REPONSE A L'AVIS MRAe

BARJANE ZAC Les Florides - Marignane (13)

Référence : 18-2010/ réponse Avis MRAe

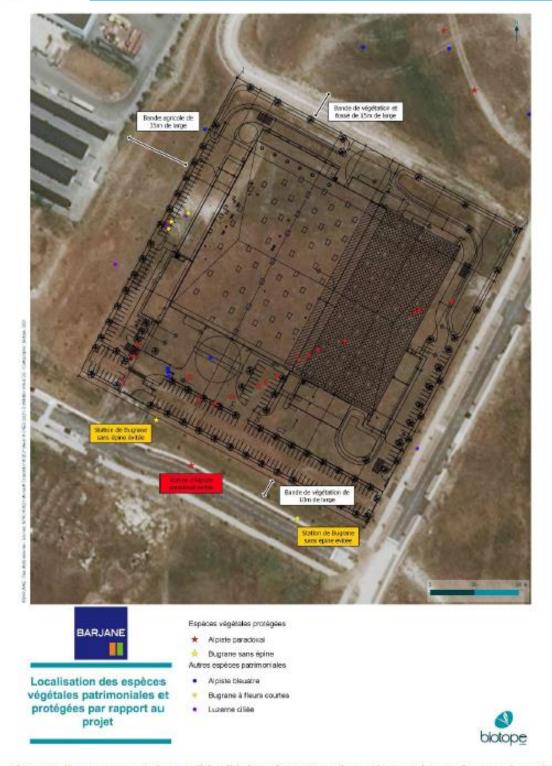
La MRAe recommande de justifier l'absence de proposition de mesure d'évitement permettant de préserver les espèces floristiques protégées identifiées.

Condition n°2 : Eviter et gérer quelques stations botaniques en bordure de l'installation des bâtiments avec l'obligation de gérer les stations de manière conservatoire sous les conseils du CBN Méditerranéen ; deux bandes latérales de 20 m sur deux côtés suffiraient.

Avant tout, il est important de rappeler que la configuration actuelle du lot 23 est issue de la mise en œuvre d'une démarche d'évitement, de réduction et de compensation à l'échelle du périmètre de la ZAC des Florides dans le cadre de son autorisation (arrêté portant dérogation à l'interdiction de destruction d'espèces végétales protégées dans le cadre du projet de la ZAC des Florides à MARIGNANE en date du 03 août 2009). En particulier, plusieurs habitats avaient fait l'objet d'un évitement pour préserver au maximum les populations de Bugrane sans épines et d'Alpiste paradoxal. Aucune de ces espèces n'étant présente, à cette époque, sur le lot 23, celui-ci n'avait pas été identifié comme devant faire l'objet d'une démarche d'évitement.

Par ailleurs, à l'échelle même du lot 23, il est important de souligner que l'évitement total des stations d'espèces végétales protégées n'est pas envisageable du fait :

Pour autant, un recoupement fin des emprises du projet et des stations d'espèces végétales protégées (et patrimoniales) a permis de réduire les effets du projet en préservant deux stations de Bugrane sans épine et une station d'Alpiste paradoxal (voir carte ci-dessous).

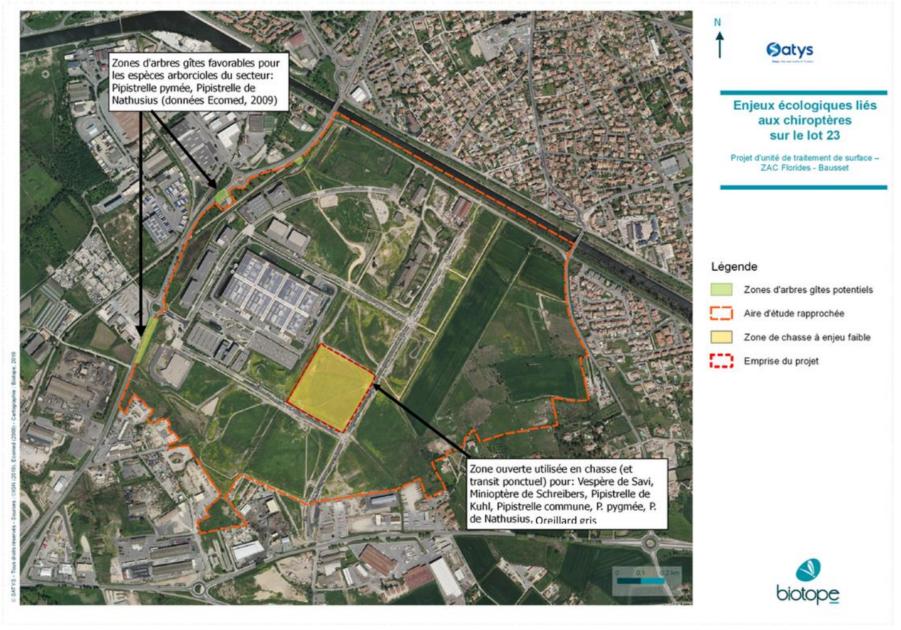
La MRAe recommande de justifier le niveau d'impact résiduel faible attribué aux chiroptères, à l'avifaune (hors Outarde) et aux reptiles.

Ces espèces n'utilisent l'aire d'étude immédiate (voir carte suivante) qu'en activité de chasse. Les habitats de l'aire d'étude immédiate sont par ailleurs qualifiés de peu favorables à cette activité du fait de leur caractère dégradé. D'autres habitats plus favorables à l'activité de chasse sont présents dans l'environnement proche de l'aire d'étude immédiate. L'enjeu écologique de l'aire d'étude immédiate pour les chiroptères est évalué à faible.

Aucun gîte (arboricole ou anthropique) n'est présent sur l'aire d'étude immédiate et aucun élément du paysage favorable au transit des chiroptères (haie, lisière, etc.) n'est présent au sein de l'aire d'étude immédiate.

- La destruction d'habitats de chasse peu favorables pour les chiroptères sur une surface de 3,35 ha.
 Cette destruction est jugée non significative du fait (1) du caractère peu favorable des habitats, (2) de la présence à proximité d'habitats de chasse en meilleur état de conservation et (3) de la faible superficie concernée. Cette destruction n'est pas de nature à remettre en cause l'état de conservation des populations à l'échelle locale.
